排出基準を超える放射性物質濃度の 排水の海洋放出について

排出基準を超える放射性物質濃度の排水の海洋放出について（報告）

平成 23 年 4 月 15 日

原子力安全・保安院

1 F 南放水口付近 海水放射能濃度 (Bq/cm³)

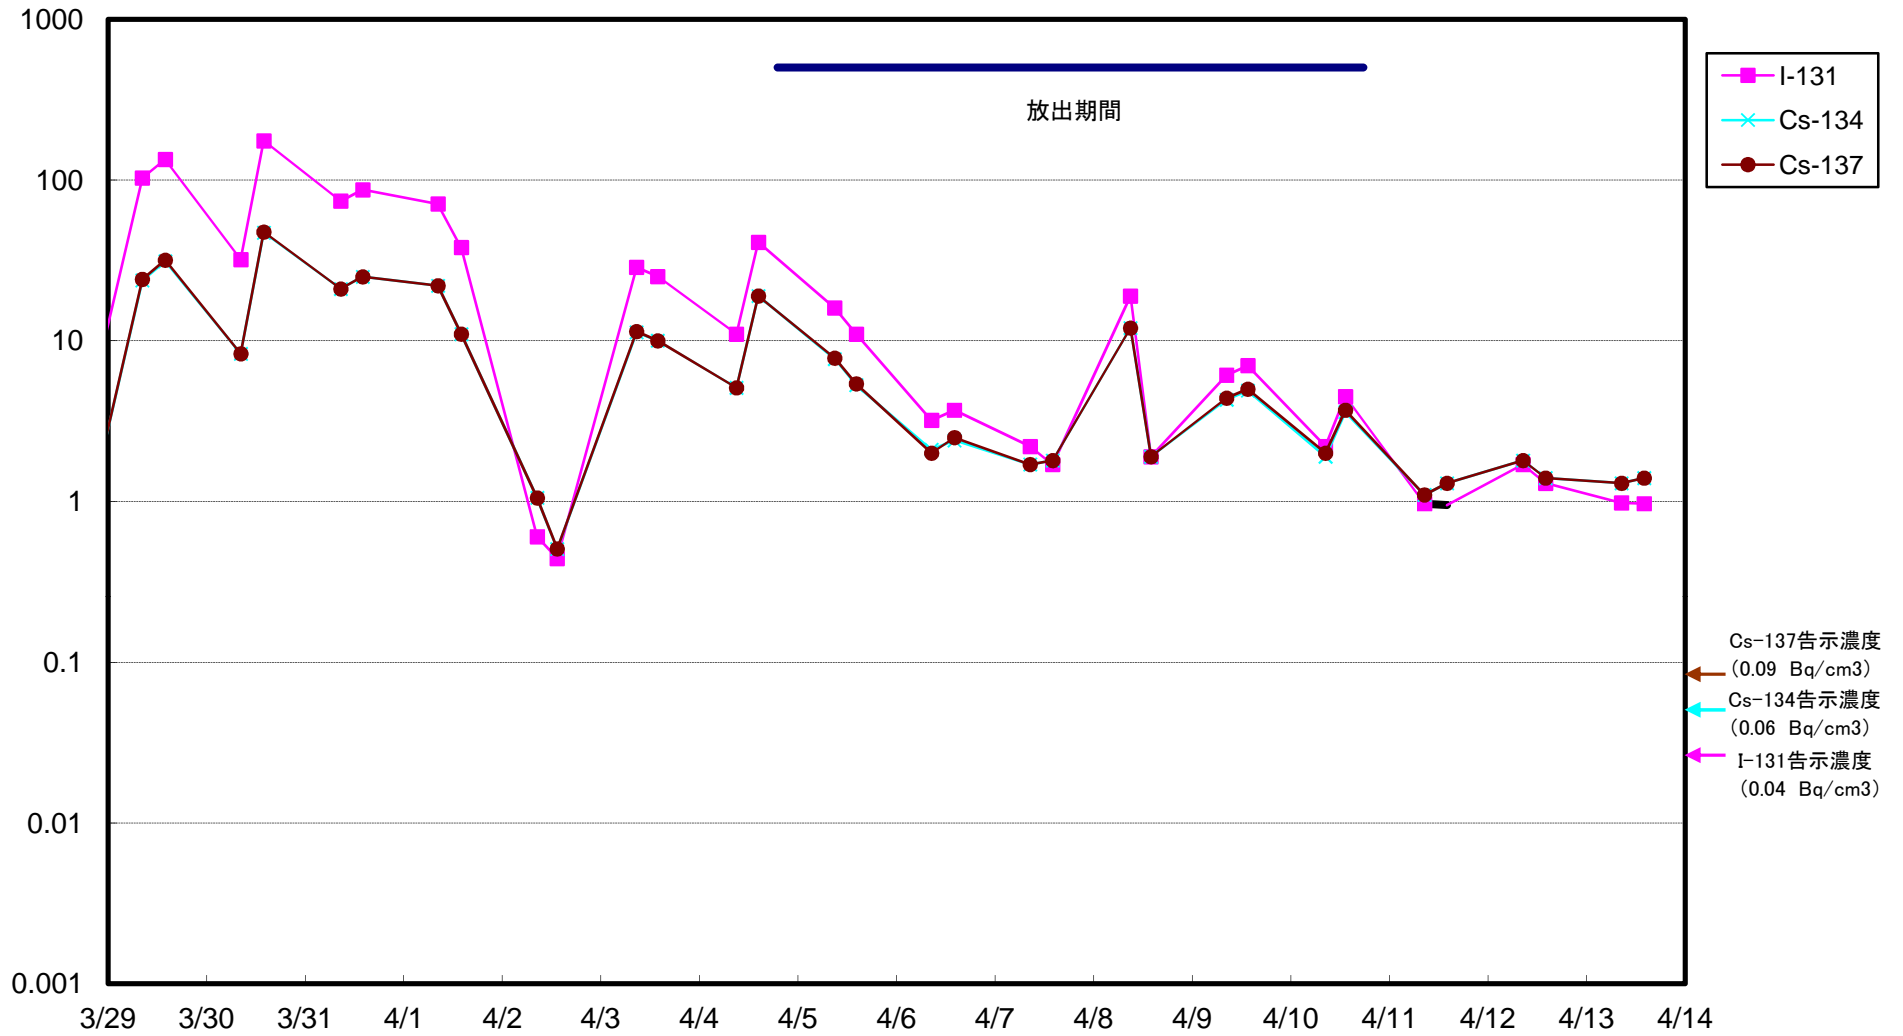
(a) 1号機～4号機の近傍（南放水口付近）でのモニタリング結果

- ・ 本区域は高濃度の汚染水が既に流出（4/2に2号機取水口付近のピットから流出していることを確認）しており、周辺の放射能濃度が上昇している状況（ヨウ素131が $1 \sim 100 \text{ Bq/cm}^3$ 程度、セシウム137が $0.1 \sim 20 \text{ Bq/cm}^3$ 程度）。
- ・ こうした環境において、今回放出された汚染水は、ヨウ素131が 6.3 Bq/cm^3 、セシウム137が 4.4 Bq/cm^3 であり、周辺環境と大きな差は無い。
- ・ 多少の変動はあるものの、放出前と概ね同程度の範囲内の測定結果が得られており、有意な変化は見られていない。

1F 5~6放水口北側 (5~6u放水口から北側に約30m地点)放射能濃度 (Bq/cm³)

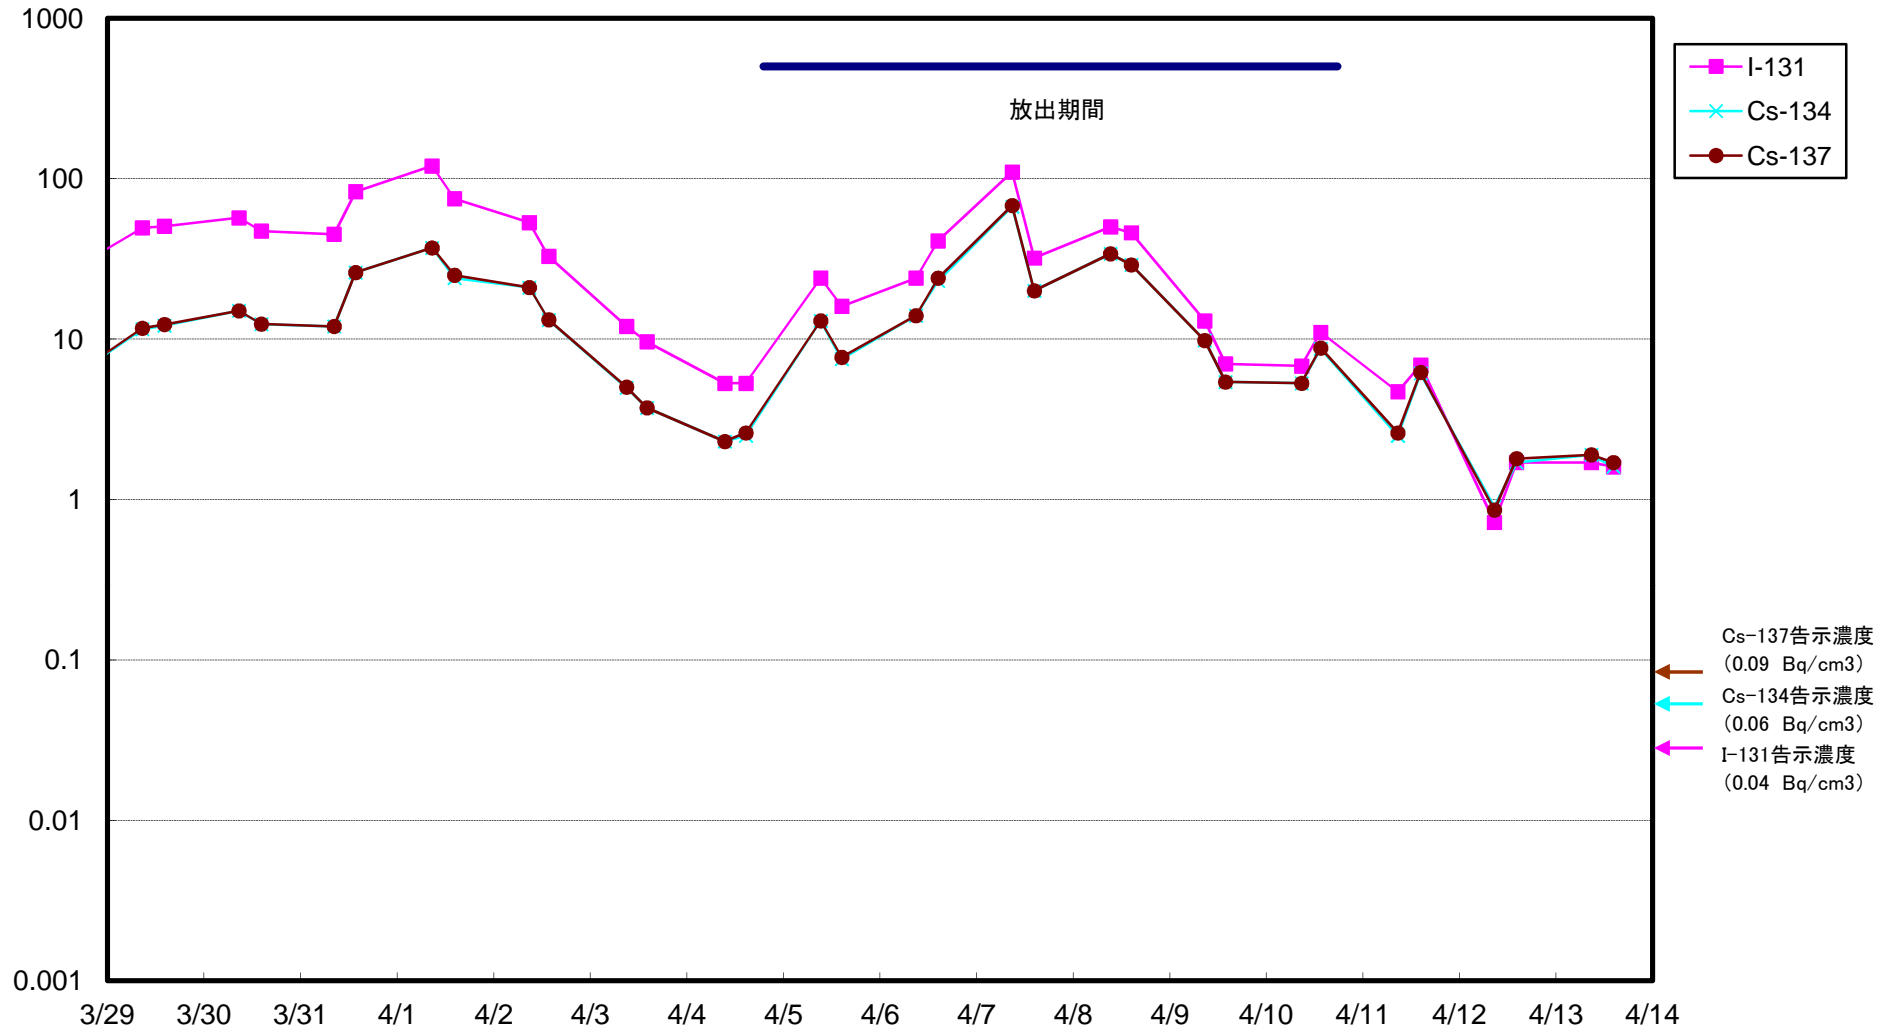
(b) 5号機・6号機近傍（北放水口）でのモニタリング結果

- ・ 本区域は、今回放出された汚染水のうち最も放射線量が高い汚染水（6号機のサブドレンピット水でヨウ素131が 20 Bq/cm^3 ）が放出された。
- ・ 今回の放出に伴い、一端、放射能濃度の上昇が観測されたが、その後減少に転じている。
- ・ しかし、放出前と概ね同程度の範囲内での変動であり、有意な変化は見られていない。

2F北側放水口付近 海水放射能濃度(Bq/cm³)

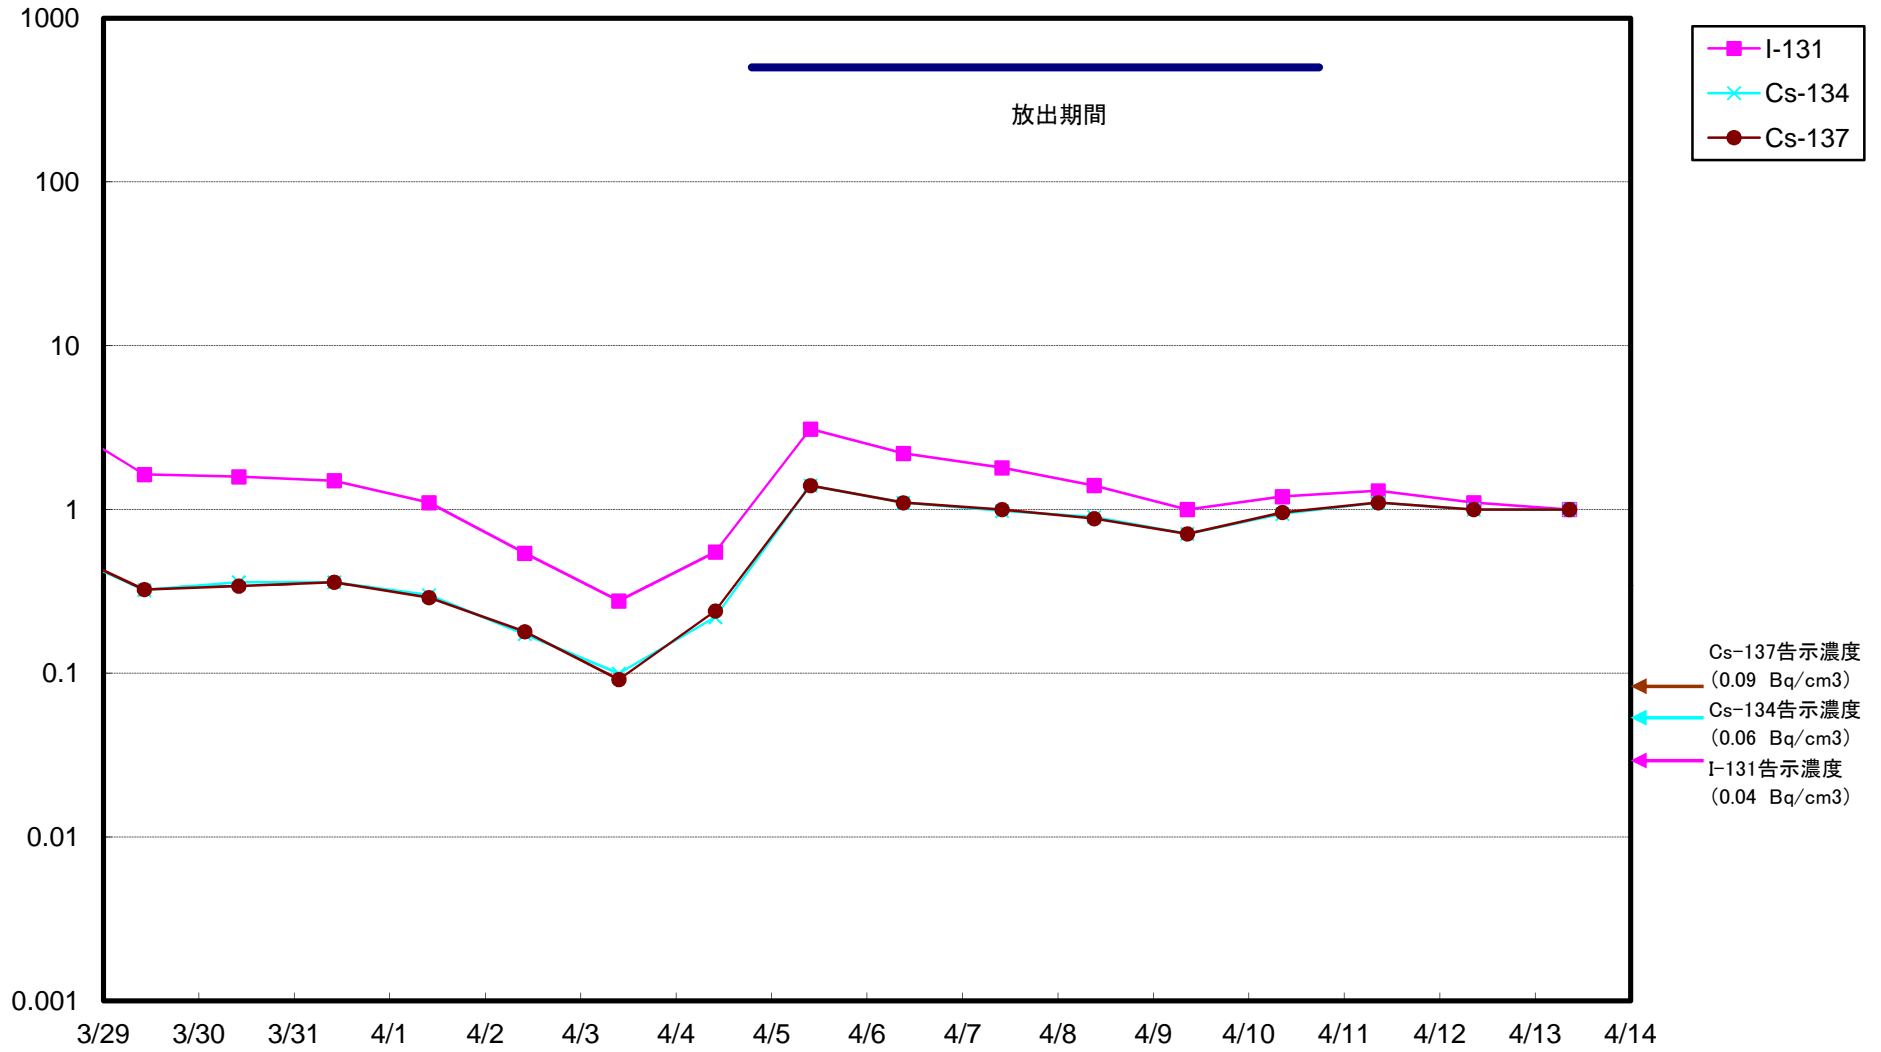
(c) 福島第二発電所近傍におけるモニタリング結果

- ・ 今回の放出に伴い、一端、放射能濃度の上昇が観測されたが、その後減少に転じている。
- ・ しかし、放出前と概ね同程度の範囲内での変動であり、有意な変化は見られていない。
